KOMPLETTERING AV ANSÖKAN OM MILJÖTILLSTÅND

Sökanden: Outokumpu Chrome Oy, Outokumpu Stainless Oy, Norex Tornio Oy, Refelco Oy och Tapojärvi Oy

Ärende: Revidering av miljötillstånden för Torneåverkens verksamhet och tillstånden rörande råvattenuttag och ledning av avloppsvatten

Dnr: PSAVI/3744/2017

Bild 1. Nuvarande vattencirkulationer vid ferrokromverket i huvuddrag

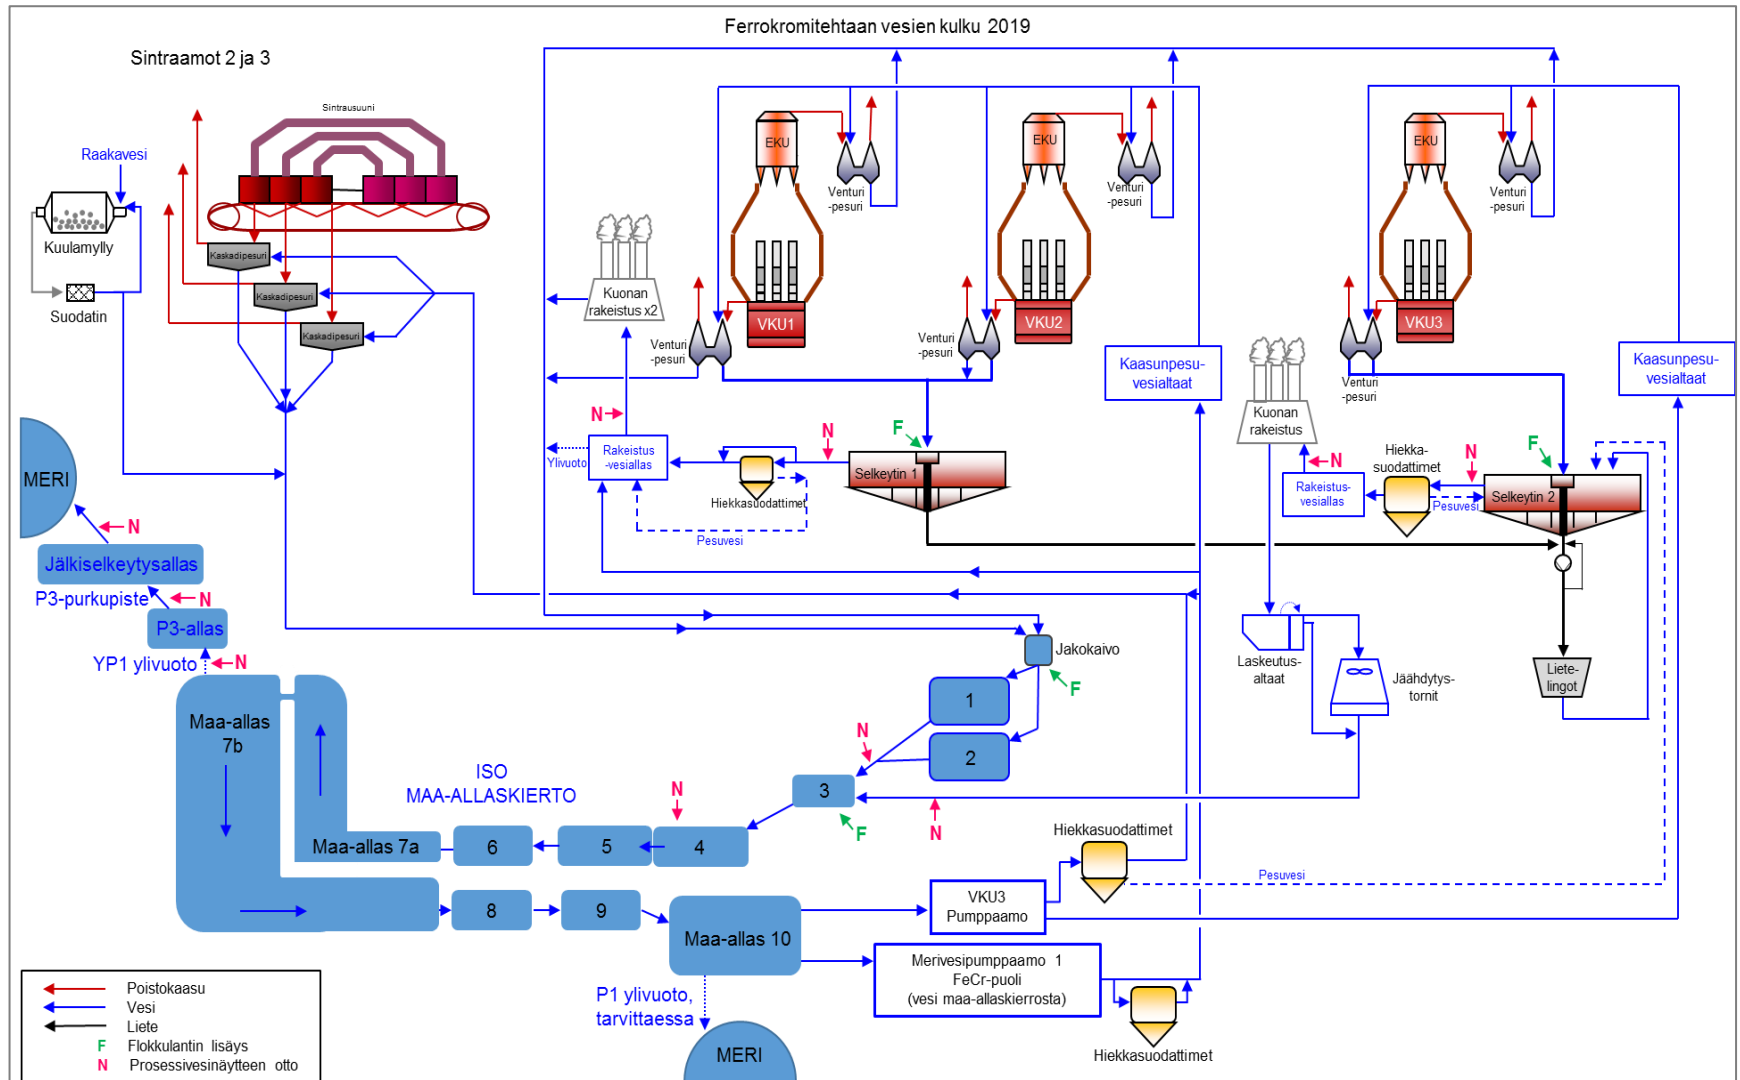
50. På sidan 49 i ansökan sägs det: *“Processen har ändrats på så sätt att allt gastvättvatten behandlas för vid en klarnare och därefter vid sandfilter.”* Vad gäller VKU2 och VKU3 stämmer detta, men vattnet från det andra skedet av gasskrubbern vid VKU1 når inte klarnaren, men en ändring planeras. Denna punkt ska preciseras.

Nedan presenteras en handlingsplan för att lösa zinkproblemet. Åtgärdsplanen omfattar åtgärder för att hantera löslig zink (pH-justering) och förbättra avskiljningseffektiviteten rörande zink i fasta ämnen (avskiljning av fasta ämnen med sandfilter och klarnare). Trots att fokus i åtgärdsprogrammet i synnerhet ligger på förbättring av effektiviteten i avskiljningen av zink i fasta ämnen, förbättrar de nämnda åtgärderna också i allmänhet avskiljningen av fasta ämnen och komponenter bundna till dessa. Därtill skulle den slutna granuleringscirkulationen som beskrivs i punkt 34 i tillägsfrågan, om den genomförs, minska den mängd föroreningar som når bassängvattencirkulationen.

Tidsplan: Tvättvattnet för VKU1:s ugnsgaser leds till klarnaren före 31.12.2019 och nya sandfilter har tagits i bruk före 31.3.2020.

Åtgärd: En ny klarnare byggs för behandling av granuleringsvatten. I planeringen av den nya klarnaren beaktas också klarnare 1, som eventuellt blivit för liten. På samma gång tas bassängerna 1 och 2 ur drift från den nuvarande jordbassängcirkulationen och de ersätts med en ny klarnare.

Tidsplan: Den nya klarnaren är i drift senast 31.12.2022.
